Oversigt over henbendelserne ved høring af lokalplanforslaget

Henbendelserne 181 til 211 ud af 211

Høringssvar lokalplanforslag Lergravsvej

Skyggebilleder for Øresund Strandpark

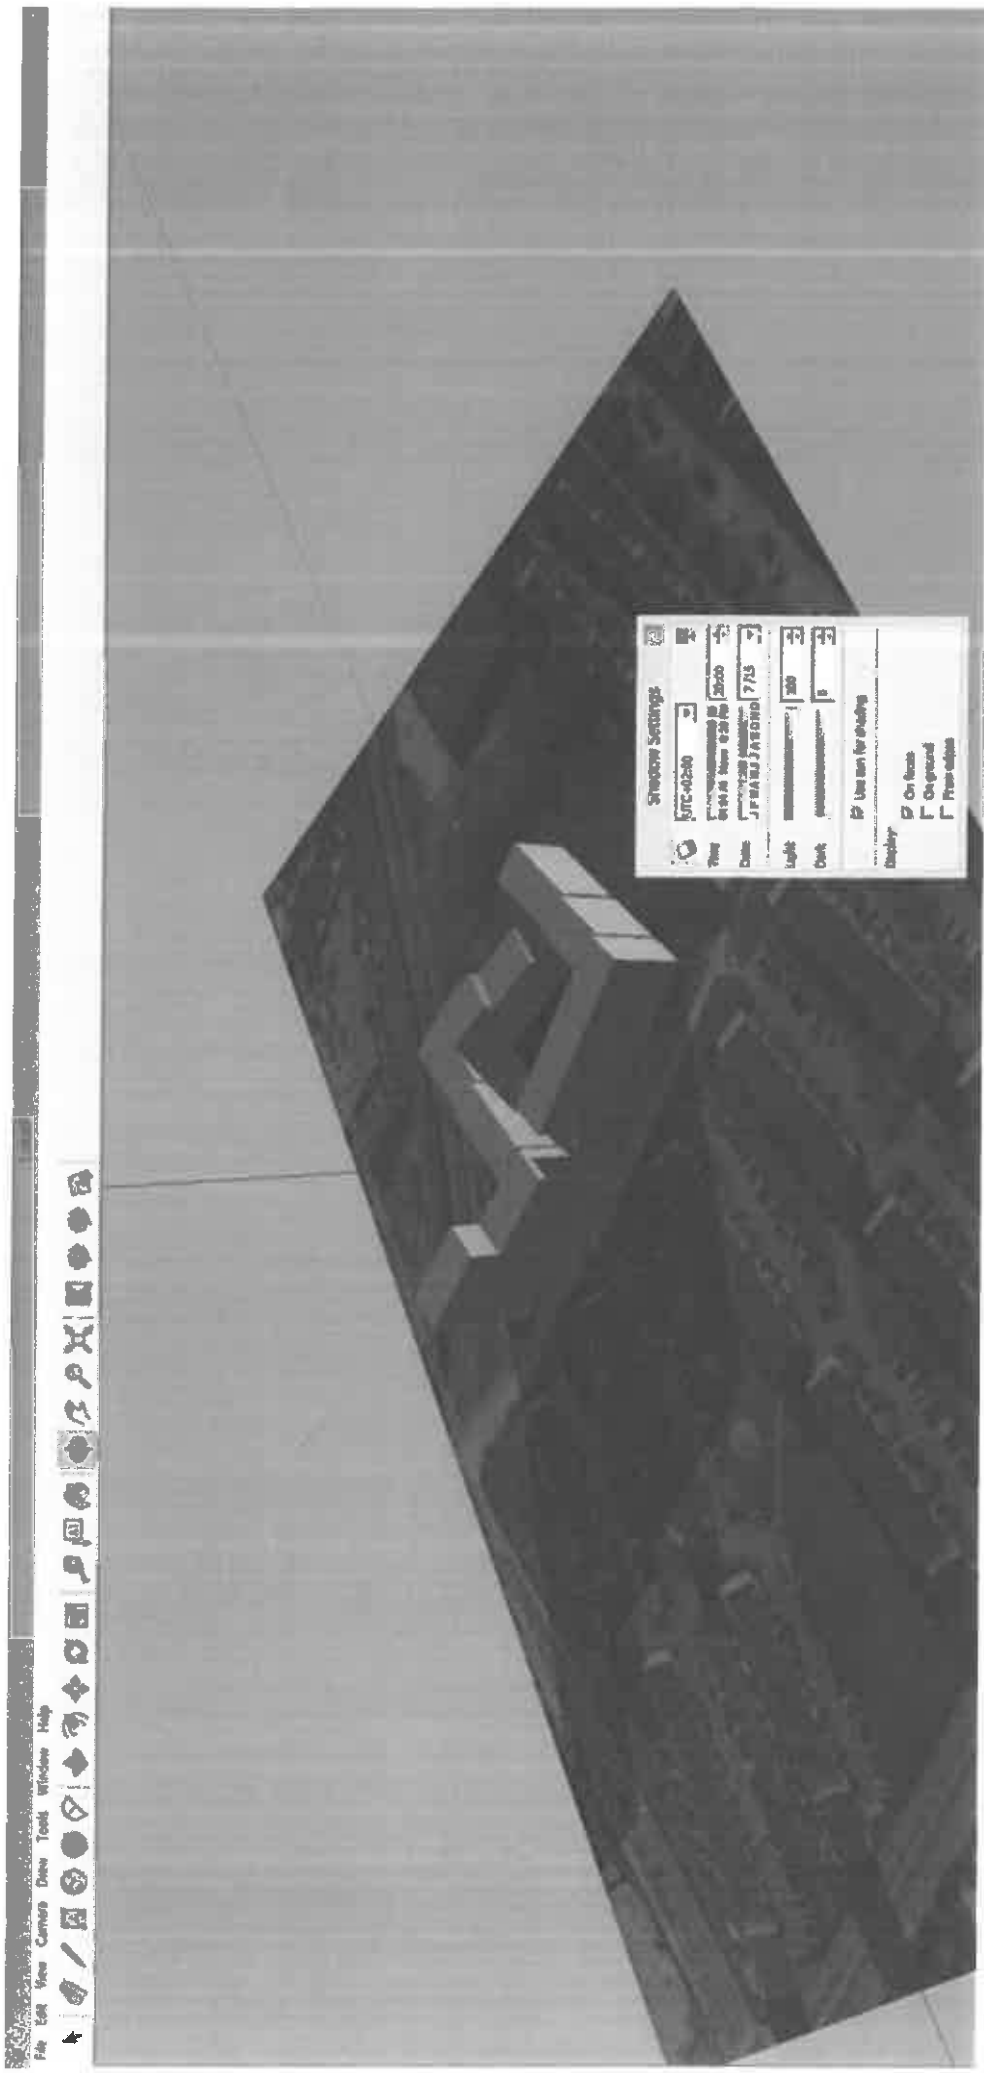
Disse skyggebilleder er lavet for at supplere Lokalplan Lergravsvej af 19. juni 2013, der blot har skyggediagrammer for juni og september indtil kl. 15. I det følgende vises skygevirkninger på andre tidspunkter af døgnet og året.

- Billederne er lavet ud fra Lokalplan Lergravsvej side 30 og er derfor ikke baseret på målfaste tegninger
- Der er kun tilføjet de bygninger, der vurderes at kaste flest skygger ind over Øresund Strandpark
- Billederne er konstrueret af en beboer som illustration af, hvordan det forventes at se ud. Der tages forbehold for, at der kan være fejl i tegninger, eller at det faktiske byggeri kommer til at se anderledes ud
- Skyggebilleder er lavet via SketchUP og Google Earth

- Bilag 1: Justeret bebyggelsesplan
- Bilag 2: Reviderede skyggediagrammer
- Bilag 3: Gavlskyggediagrammer
- Bilag 4: Komfortdiagrammer

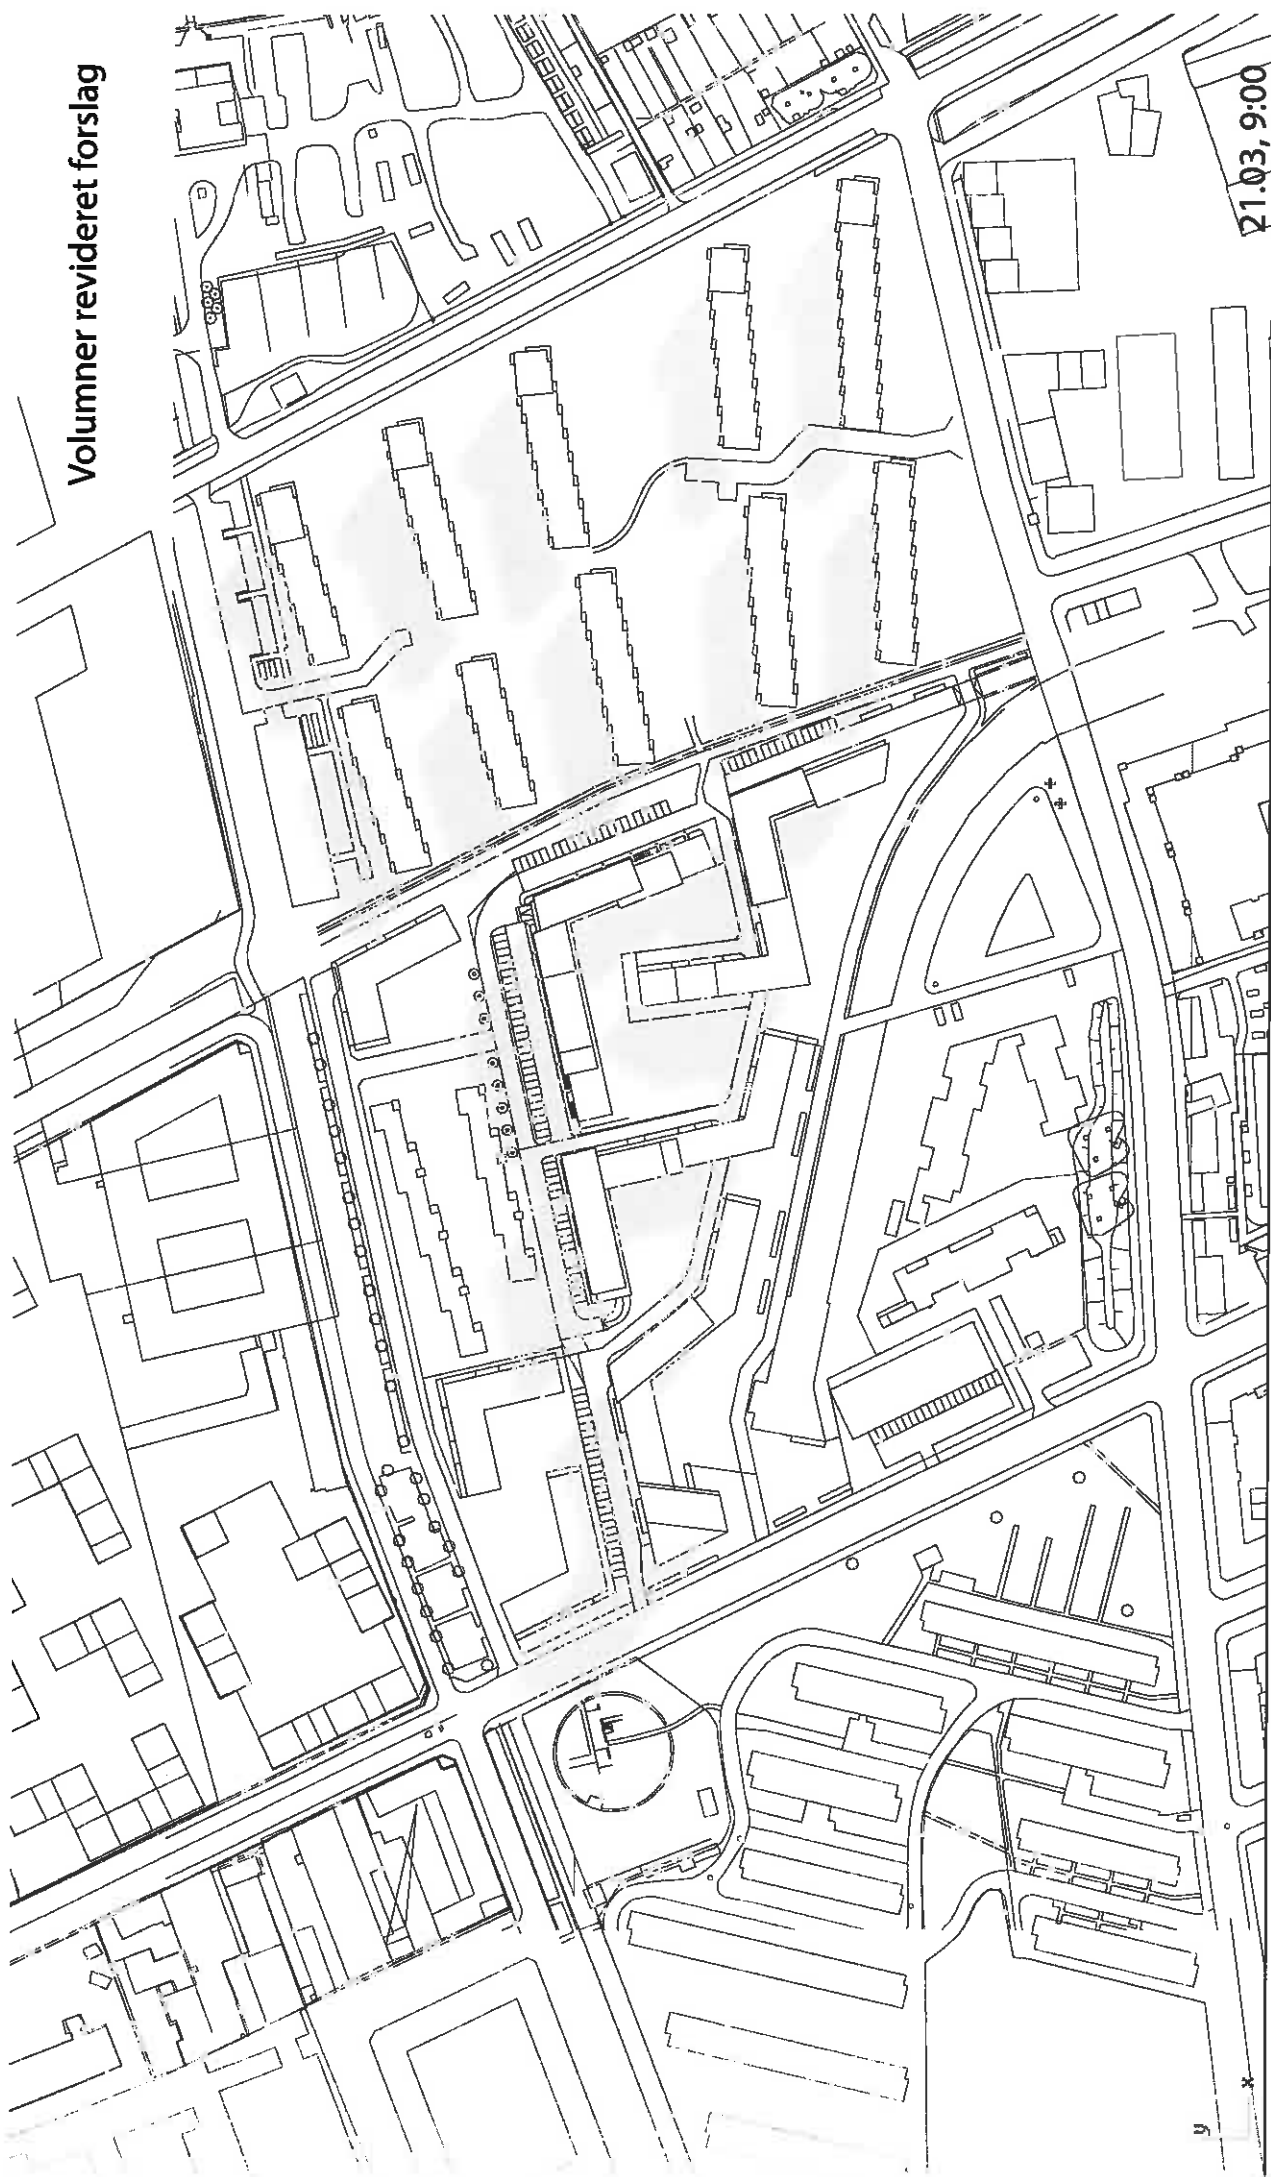
- At disponeringen af bebyggelsen justeres i henhold til den som bilag 1 vedlagte plan, hvor den planlagte bygning mod Øresundsvej reduceres med 4 etager og vil herefter kun være i 5 etager, svarende til højden på nabobyggeriet.

Ligeledes vil skyggedannelsen på nabobebyggelserne blive væsentligt reducerede og det fremgår tydeligt, at der med den justerede bebyggelsesplan ikke vil opstå nævneværdige skyggegener for de omkringliggende bebyggelser og deres friarealer, jf. det vedlagte bilag 2.
